Vs: Røysaneset - Høylandsbygdvegen/Slettanesvegen - Hillestad

4617 KV1044 Slettanesvegen og KV1037 Røyansvegen
Høylandsbygd maritim industripark
Plan og profil
Modell 20000

Tegningsdato	04.11.2025
Bestiller	
Prosjekt for	Røyansvegen og Slettanesvegen
Prosjekt av	ABO plan & arkitektur AS
Prosjektnummer	
Prosjektfase	
Arkivreferanse	
Bløtstokk A1-format	1:750
Koordinatsystem	EUREF89UTM32INN200
Tegningsnummer / revisjonsboks	C001

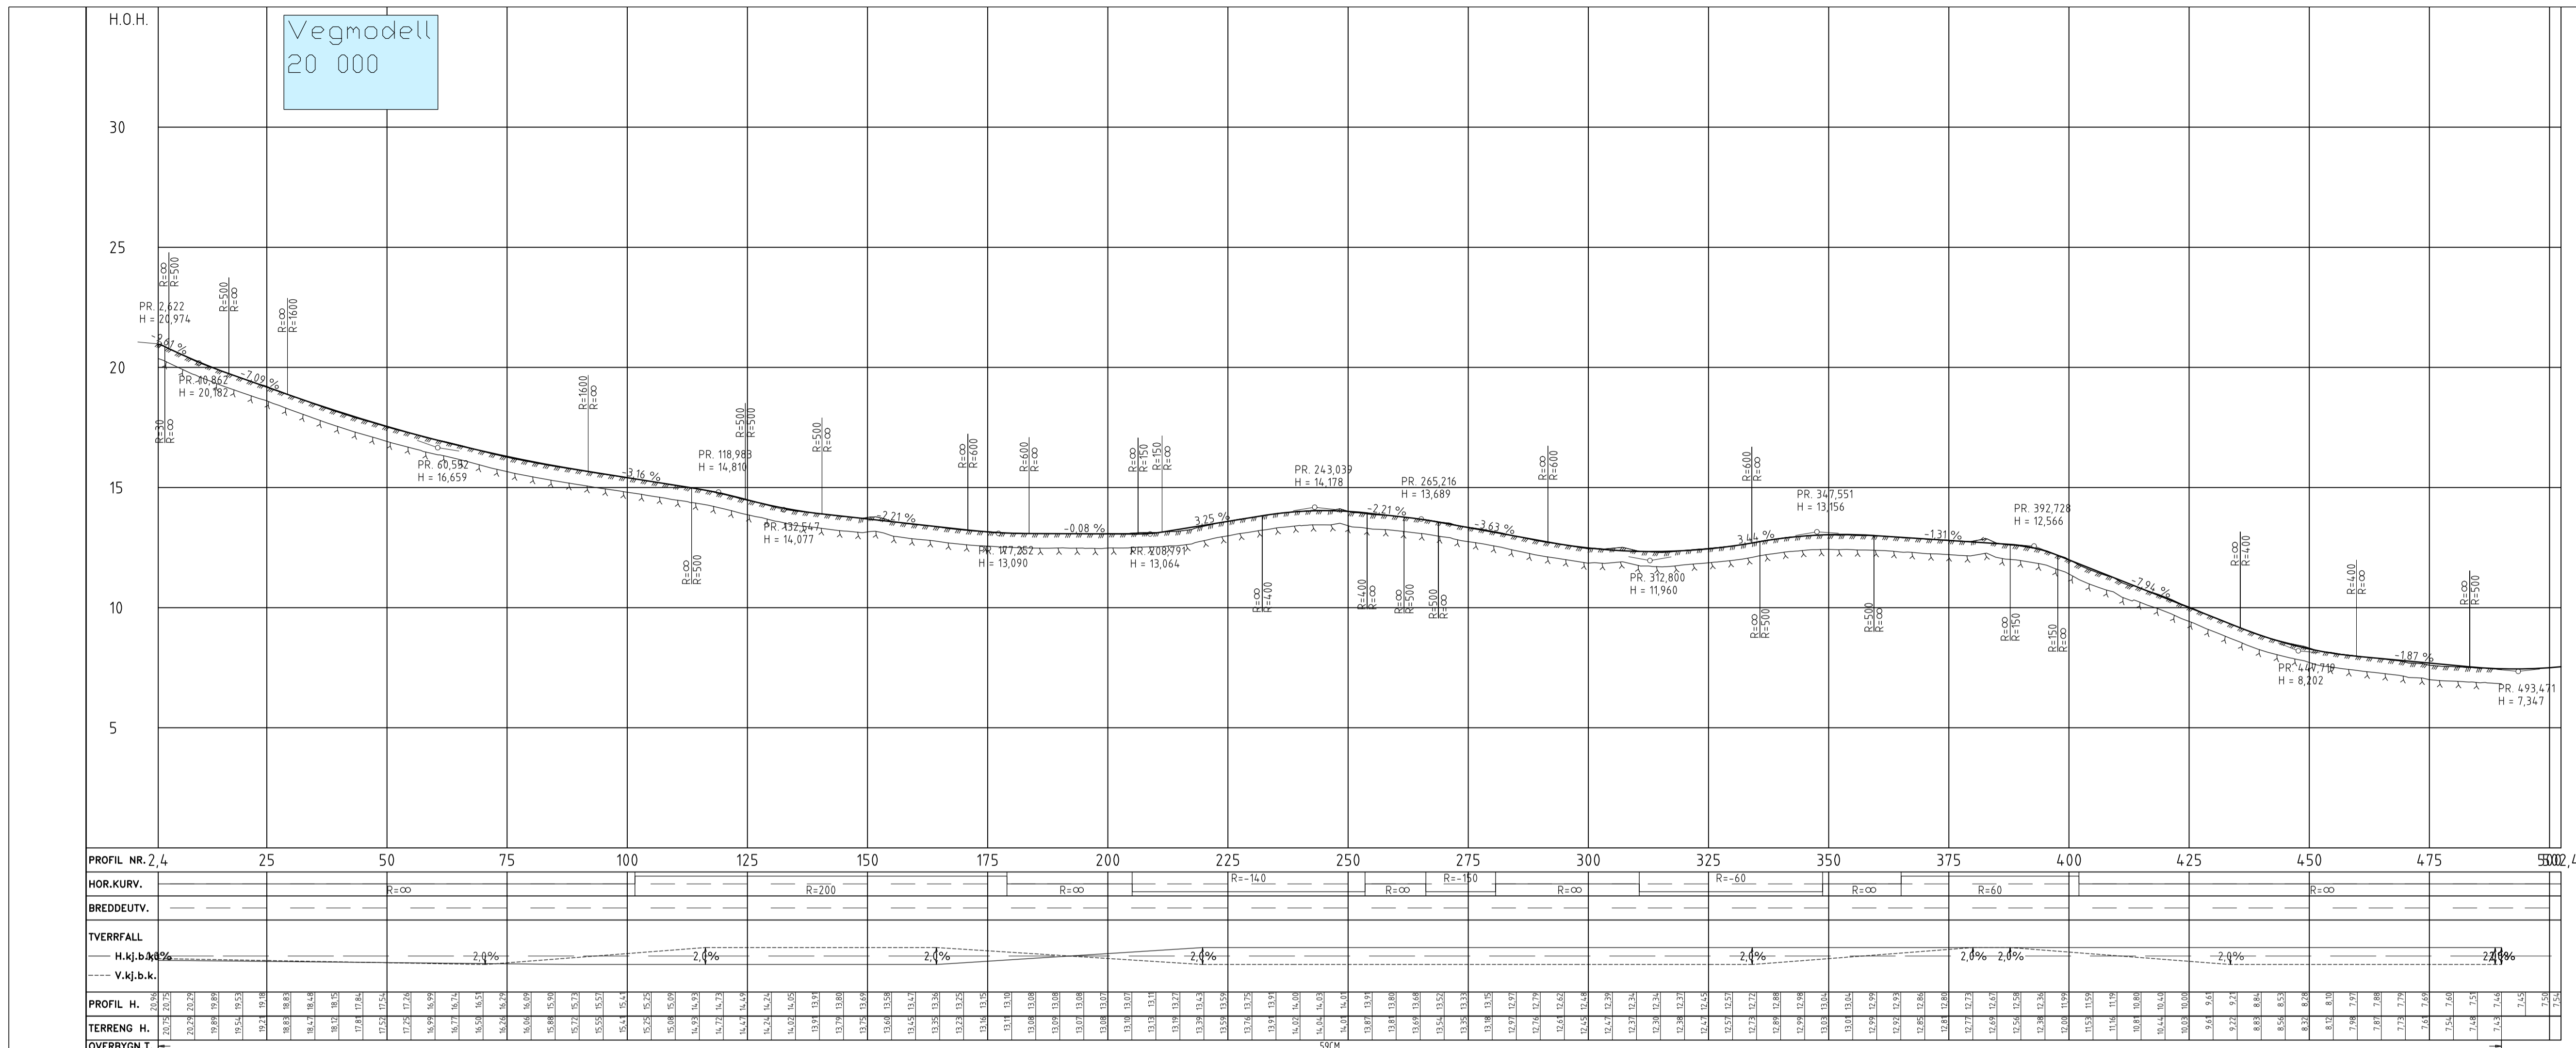
Sender bare en påminning om tilråding i spørsmålet om alternativ løysing for Hillestad. Det også i forhold til busstopp. Viser til drøfting av alternativ løysing langs fylkesvegen.

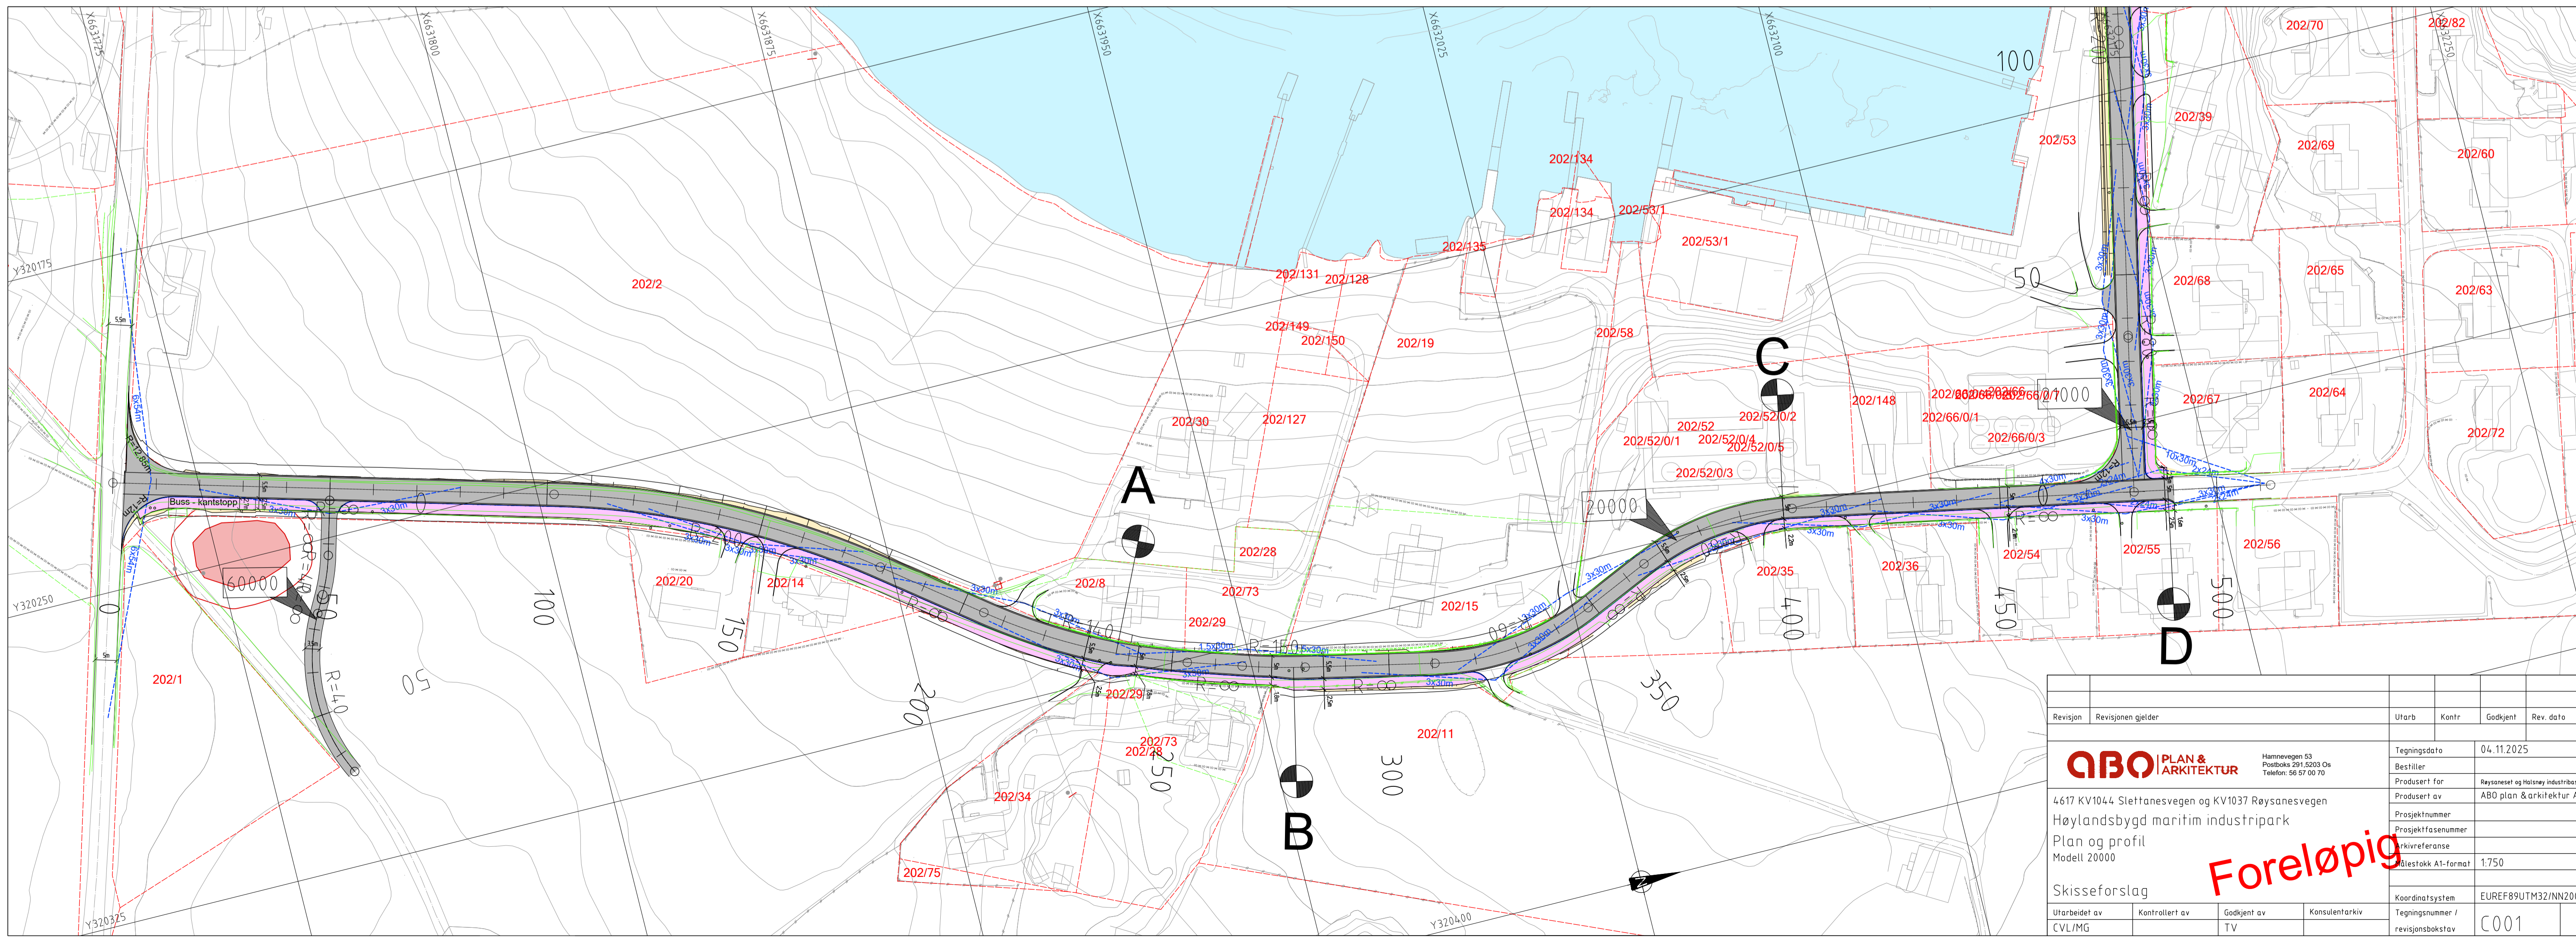
"Løysinga for kantstopp i retning industrianlegget er lik som i dag. Dette er ok. Men eg ser ikkje signal på om kommunen har tenkt å gjere noko med busstoppen i retning Husnes. Her står skiltet no midt i krysset. Mitt syn er at dette burde vore flytta lenger vekk frå krysset og anten inn på Slettanesvegen eller Høylandsbygdvegen. Mitt framlegg vil vere Slettanesvegen. Det vil ikkje vere problematisk at denne plasseringa i så fall vil ligge vis-a-vis motsatt stopp sidan det aldri er to bussar samtidig på denne strekninga. Som eg skreiv sist så er stoppen Hillestad i all hovudsak nytta til påstiging i retning Husnes og avstiging i retning industrifeltet. Det er ikkje bruk for skur til avstiging."

Vestland fylkeskommune står ved at Hillestadvegen må kopla seg på Slettanesvegen, eller fv. 5048 litt lenger aust. Eit alternativ er å stenge påkoplinga og heller knyte seg til Postbrekka. Me kan ikkje akseptere dagens løysing.

Me tilrår at busstopp vert flytta til motsett side av krysset, uavhengig av kva løysinga blir.

Tilbakemeldinga frå Skyss er at haldeplassen må oppretthaldast. Send gjerne forslag til utforming av haldeplassen og så kan dei kommentere. Du kan sende til meg, og Ståle og Olav som står i kopi.
